ÚPN-SÚ MARTIN – ZMENY A DOPLNKY Č. 8 – Regulatívy územného rozvoja – URBANISTICKÝ OKRSOK - 01

ÚPN-SÚ MARTIN – ZMENY A DOPLNKY Č. 8 – Regulatívy územného rozvoja – URBANISTICKÝ OKRSOK - 07

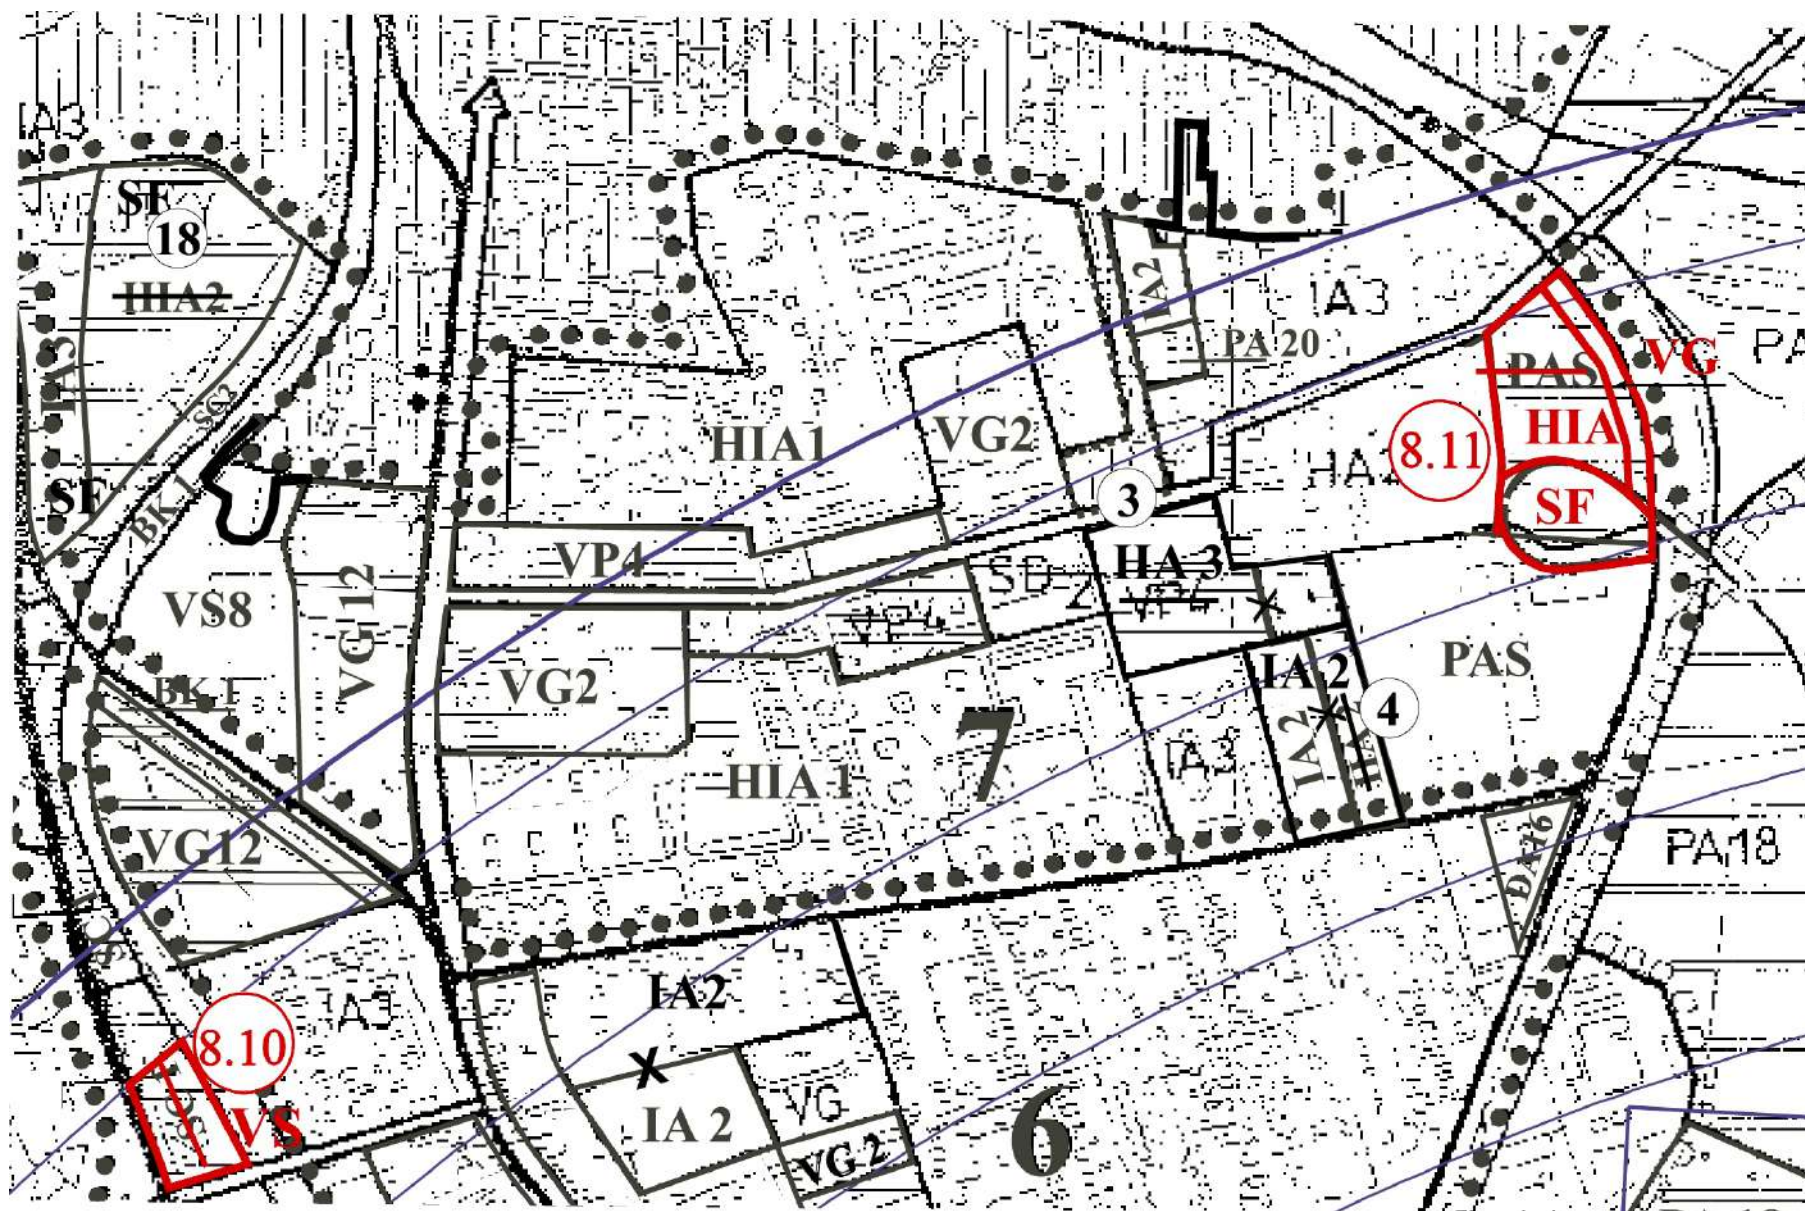
07	HA2	Jestvujúce bytové domy a obytné súbory - <i>stabilizované územie</i>	–hlavná funkcia obytná, prípustná funkcia občianskej vybavenosti, –v obytnom území nepripustiť hlučné, nehygienické prevádzky a prevádzky náročné na dopravu (obsluha, parking), –<i>v území je nepripustná výstavba nových bytových domov,</i> –garážovanie riešiť formou hromadných garáží, –rezervovať plochu pre mimoúrovňové križovanie navrhovanej hlavnej zbernej komunikácie v súbehu s traťou a hlavnou zbernou komunikáciou VPP	
07	HIA1	Jestvujúce zmiešané obytné plochy (HBV+IBV)	–hlavná funkcia obytná v bytových a rodinných domoch, prípustná funkcia občianskej vybavenosti, –prestavba možná – zodpovedajúca typu zástavby v konkrétnej lokalite (bytové domy alebo rodinné domy), –hmotovo – priestorovo a výškovy nepresahovať okolitú typovú zástavbu, –architektonickým riešením zadných traktov pozemkov RD v kontakte so zónami HBV a OV rešpektovať verejné priestranstvá HBV, nevhodné je zasahovať do verejných priestranstiev plôch bytových domov

07	HIA VG	Navrhované zmiešané obytné plochy (HBV+IBV+VG)	–hlavná funkcia obytná v bytových a rodinných domoch, –prípustná funkcia občianskej vybavenosti; <i>nie je prípustné umiestniť v objektoch OV predškolské zariadenia,</i> –hmotovo – priestorovo a výškovy nepresahovať okolitú typovú zástavbu, –navrhovaná forma zástavby: <i>samostatne stojace rodinné domy (max. 2 nadzemné podlažia + podkrovie), radové rodinné domy (max. 2 nadzemné podlažia), bytové domy (max. 3 NP v západnej časti územia, v ostatnom území max. 5NP),</i> –objekty občianskej vybavenosti max. 3NP, –<i>pri umiestňovaní jednotlivých objektov navrhovaného obytného územia zohľadniť spôsob využívania susediacich území určených v platnom územnom pláne,</i> –nepripustiť hlučné, nehygienické prevádzky a prevádzky náročné na dopravu (obsluha, parking), –nepripustiť poľnohospodársku drobnovýrobu a chov hospodárskych zvierat, –<i>koeficient zastavanosti na pozemkoch RD - max. 0,5,</i>	-Urbanistická štúdia Martin-Priekopa, ul. Matúša Dulu (spracovateľ Šimon plus s.r.o., 03/2023)

ÚPN-SÚ MARTIN – ZMENY A DOPLNKY Č. 8 – Regulatívy územného rozvoja – URBANISTICKÝ OKRSOK - 08

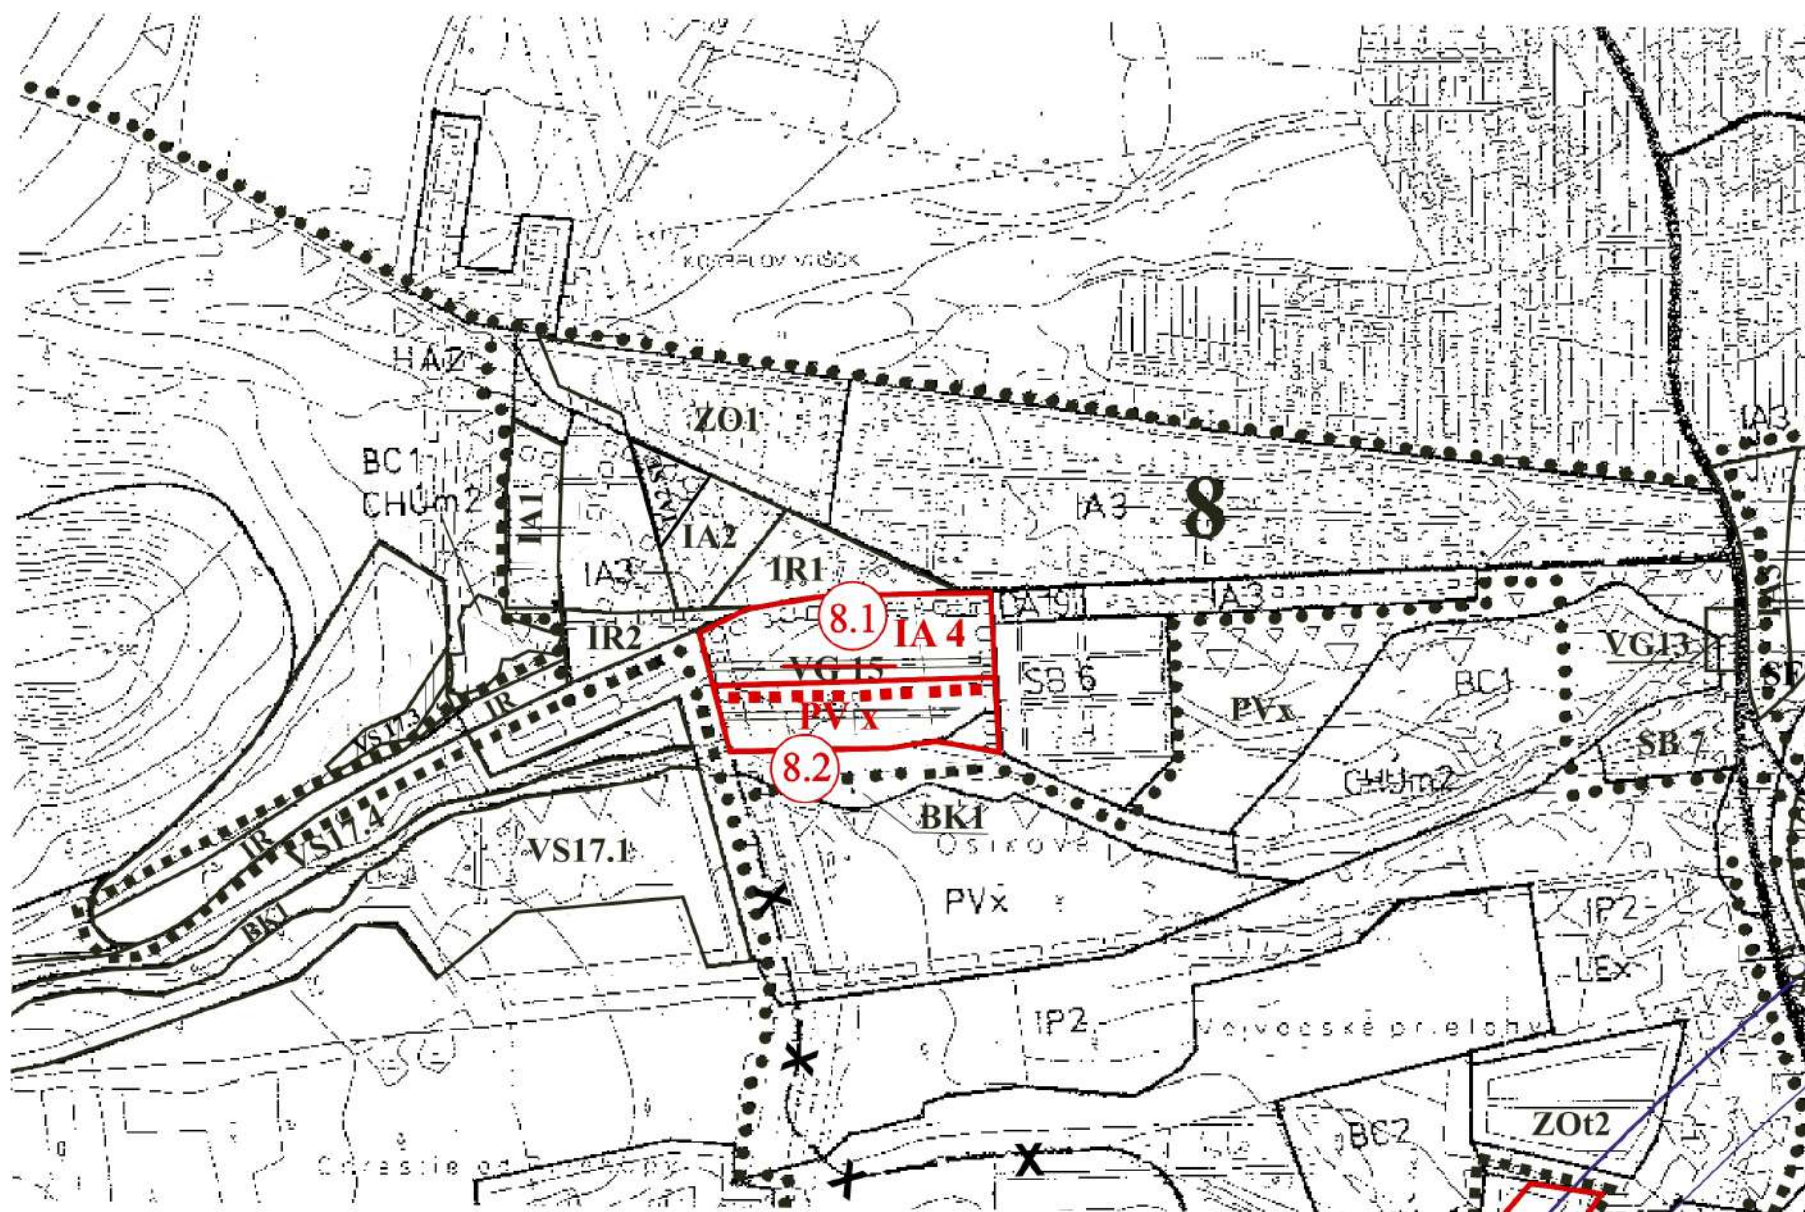
08	HA2	Jestvujúce bytové domy	–základná funkcia obytná, –<i>nepripustná je ďalšia výstavba bytových domov</i>	
08	SB7	Partizánsky cintorín	–rešpektovať vymedzenú funkciu, –rešpektovať zásady pamiatkovej starostlivosti, pri prestavbe kultúrnych pamiatok zapísaných v Ústrednom zozname pamiatkového fondu (ÚZPF), –rešpektovať ochranné pásmo cintorína (50 metrov)	kultúrne pamiatky zapísané v ÚZPF: –cintorín (3222/1-Partizán. cintorín), –hrob (3222/2-neznámy vojak), –Pomník- padlí (679/0-pomník)
08	BC1 CHÚ m2	Biocentrum lokálneho významu	–zachovať prírodný charakter meandra Zázrivá a vodného toku Zázrivá bez zásahu do vodného režimu pôd, –pozemky so silným sukcesným vývojom vegetácie vylúčiť z hospodárskeho využívania, –rešpektovať genofondovú lokalitu 61 Osikovo (Kolónia Hviezda), –<i>prípustná je realizácia peších chodníkov s oddychovými lavičkami,</i> –<i>trvalé trávne porasty využívať ako kosné lúky</i>	–vlhkomilné až slatiniskové spoločenstvá v časti meandra potoka Zázrivá s charakterom prírodný park

08	IR1	Navrhované obytno- rekreačné plochy	–rešpektovať vymedzenú obytno- rekreačnú funkciu, –prípustná občianska vybavenosť vyplývajúca z vymedzenej hlavnej funkcie a bývanie, –rešpektovať existujúcu plochu občianskej vybavenosti a dopravy (autobusová zastávka),	- plocha areálu autocamping Turiec

ÚPN-SÚ MARTIN – ZMENY A DOPLNKY Č. 8 – Regula­tívy územného rozvoja – URBANISTICKÝ OKRSOK - 09

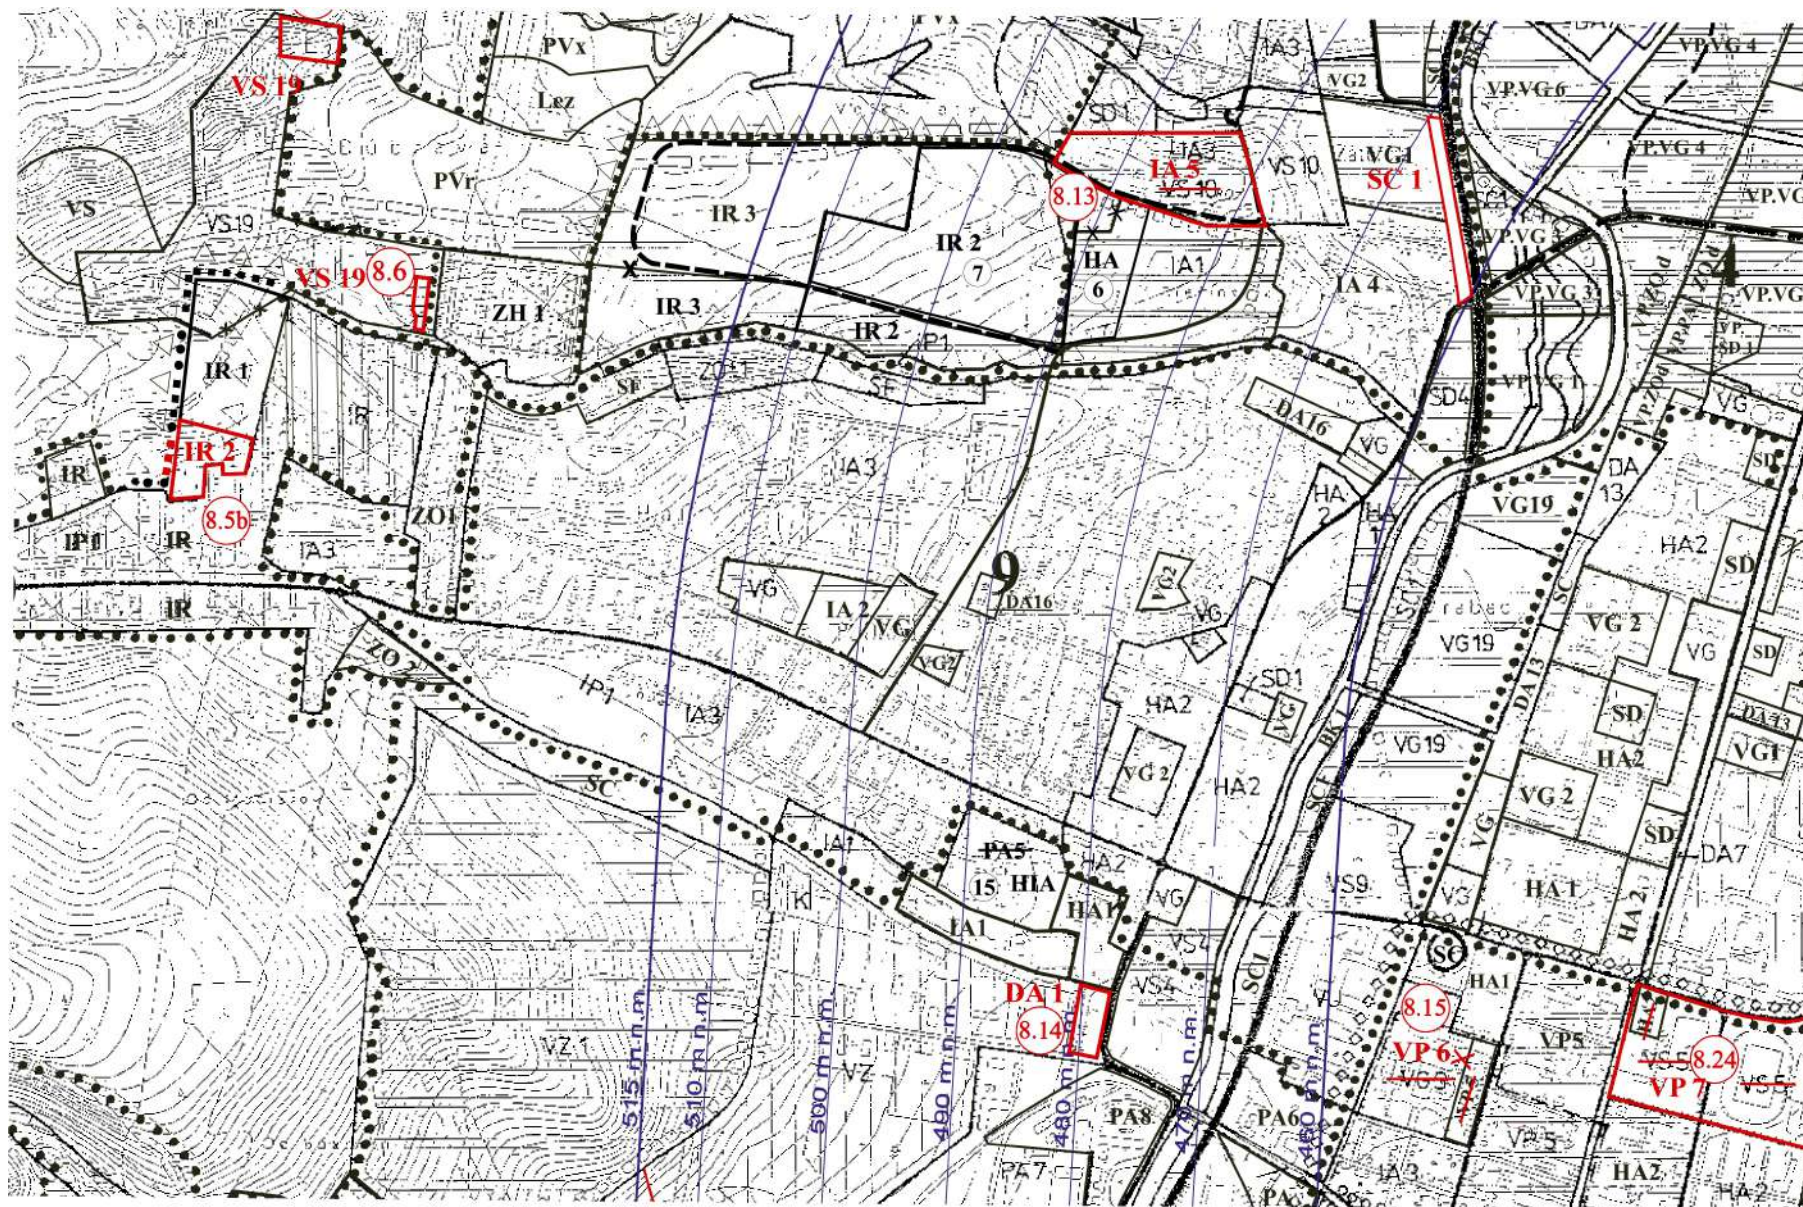
09	HA1	Navrhované bytové domy	–hlavná funkcia obytná, prípustná funkcia občianskej vybavenosti, –v obytnom území nepripustiť hlučné, nehygienické prevádzky, –nepripustiť výstavbu radových garáží, garážovanie riešiť v maximálnej možnej miere v rámci objektu bytového domu, prípadne formou hromadných garáží, –rešpektovať dočasný charakter záhradkovej osady Podháj II. do doby realizácie územného rozvoja navrhovanej funkcie - na zrušenie, –rešpektovať hlavný peší ťah popri rieke Turiec, –max. počet nadzemných podlaží - 3, –v území ponechať dostatočný obslužný dopravný koridor o min. š. = 10,0 m, –rešpektovať biokoridor nadregionálneho významu Turiec a jeho významné biotopy	
09	HA2	Jestvujúce bytové domy a obytné súbory - stabilizované územie	–hlavná funkcia obytná, prípustná funkcia občianskej vybavenosti, –v obytnom území nepripustiť hlučné, nehygienické prevádzky a prevádzky náročné na dopravu (obsluha, parking), –v území nepripustiť novú bytovú výstavbu, –nepripustiť výstavbu radových garáží, –v plochách uvažovať s dobudovaním potrebnej základnej OV, –rešpektovať biokoridor nadregionálneho významu Turiec a jeho významné biotopy, –dobudovať oddychové a športové plochy pri bytových domoch

09	VG19	Jestvujúce a navrhované plochy občianskej vybavenosti a dopravy	–hlavná funkcia občianska vybavenosť, doplnková funkcia dopravná (parkoviská, ČSPH...), –nepripustiť výstavbu výrobných prevádzok, –územie prepojiť s funkčnou plochou VG1 (UO4) pešou lávkou ponad rieku Turiec,

ÚPN-SÚ MARTIN – ZMENY A DOPLNKY Č. 8 – Regulatívy územného rozvoja – URBANISTICKÝ OKRSOK - 10

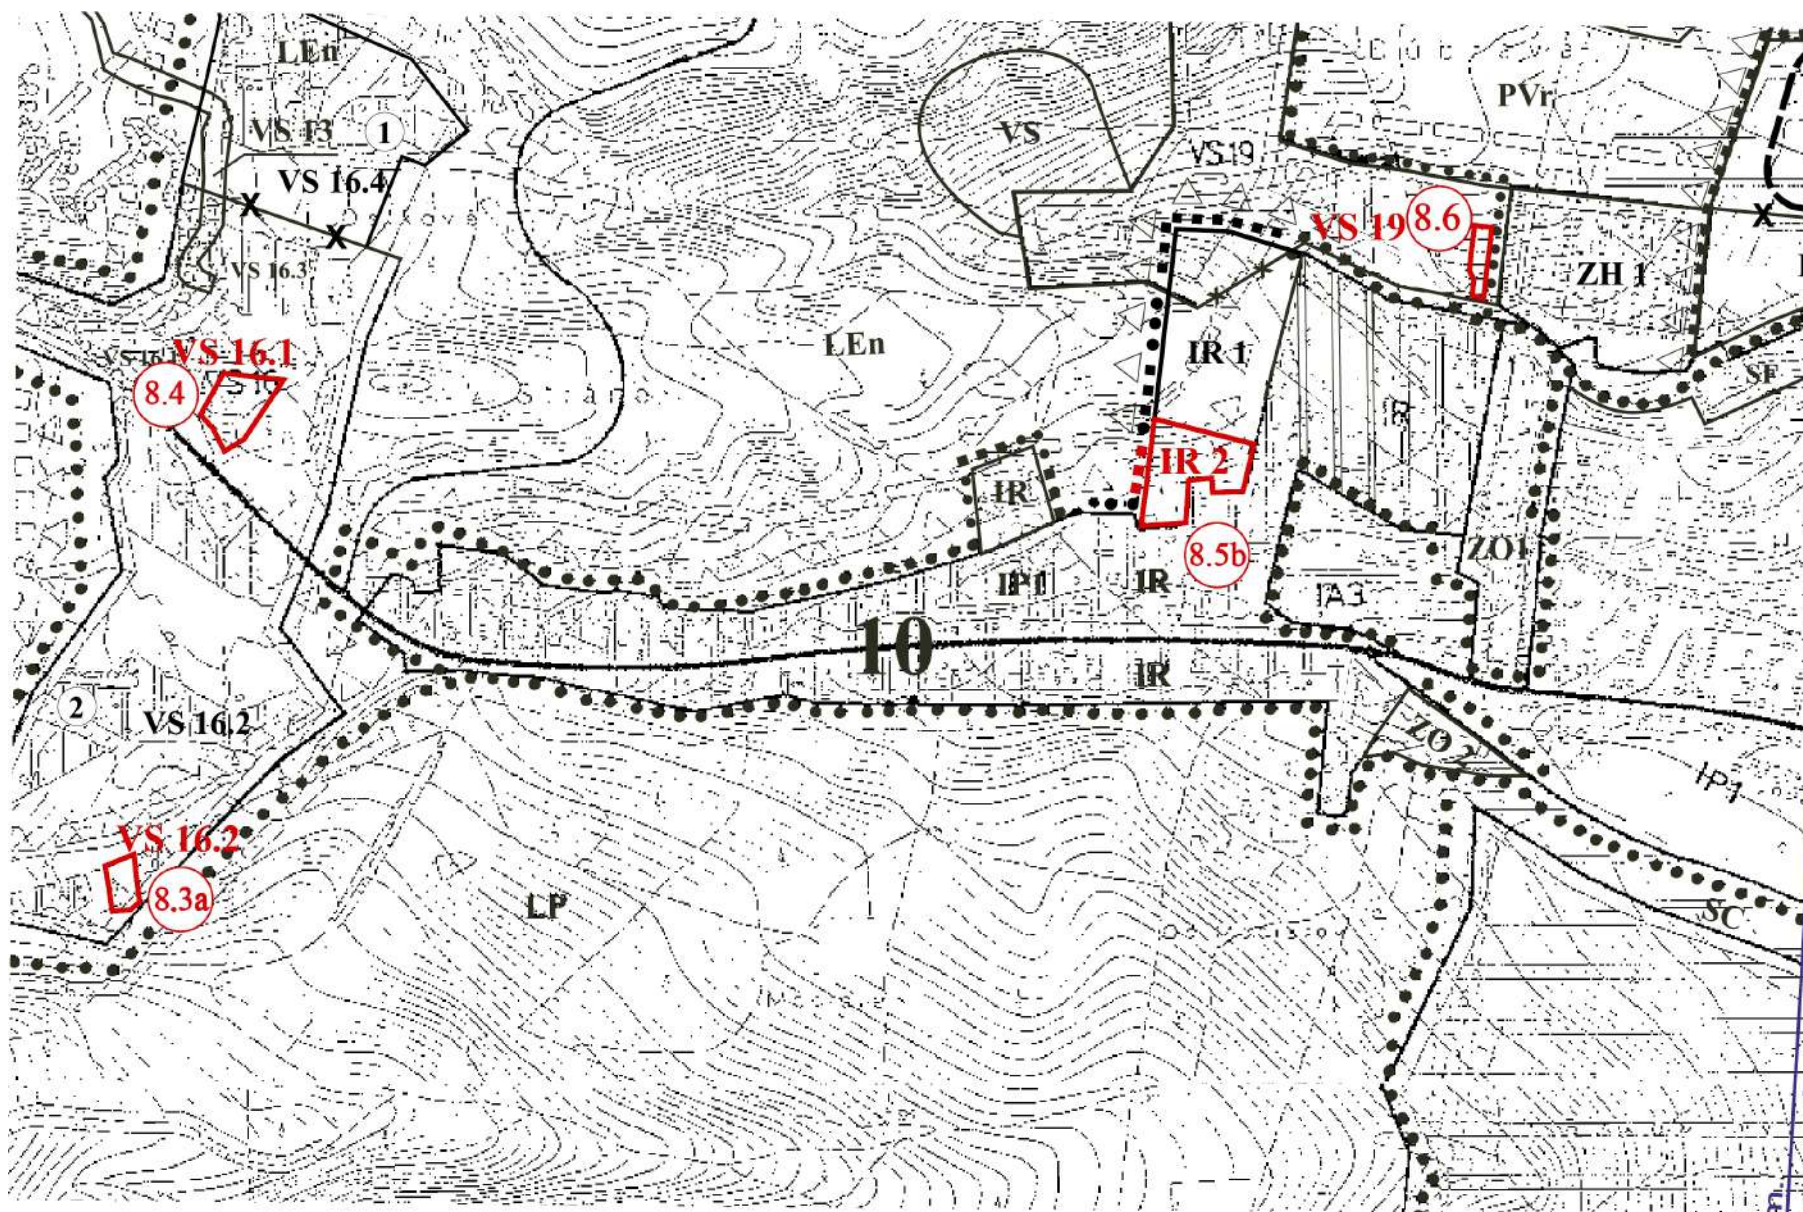
10	IR1	Navrhovaná obytno-rekreačná plocha	–rešpektovať vymedzenú obytno-rekreačnú funkciu, –plocha určená pre situovanie max. 7 objektov s obytno-rekreačnou funkciou s prístupom z ul. V. Žingora, pričom vzhľadom na svahovitost' terénu je možné v severozápadnej časti plochy umiestniť 3 objekty rekreačných chat bez oplotenia, –podlažnosť – max. 2 NP alebo 1 NP+podkrovie, –plošná výmera – max. 100 m² na objekt, –maximálna zastavanosť pozemkov - 0,2 vrátane spevnených plôch, –prípustná vybavenosť vyplývajúca z vymedzenej hlavnej funkcie (v rámci objektu RD alebo chaty, alebo aj ako samostatný objekt občianskej vybavenosti), –v rámci uličného priestoru podporiť nástupný priestor do lesoparku, pri nástupe na hlavnú pešiu trasu lesoparku Stráne umiestniť obslužnú občiansku vybavenosť, –zachovať prírodný charakter okolia, –nepripustiť hlučné, nehygienické prevádzky a prevádzky náročné na dopravu (obsluha, parking), –parkovanie a garážovanie na vlastnom pozemku, –rešpektovať plochu lesa (LEn) z južnej strany a ponechať ju neoplotenú

10	IR2	Navrhovaná obytno-rekreačná plocha	–rešpektovať vymedzenú obytno-rekreačnú funkciu, –ostatné funkcie sú neprípustné, –navrhovaná forma zástavby: samostatne stojace rodinné domy a rekreačné chaty, –zachovať prírodný charakter okolia, –objekty osadiť do rastlého terénu, nepripustiť terénne úpravy, ktoré zmenia charakter územia, –pri výstavbe max. rešpektovať vzrastlú zeleň, –pri výstavbe rekreačných chat prípustný výrub len v rozsahu zastavanej plochy,
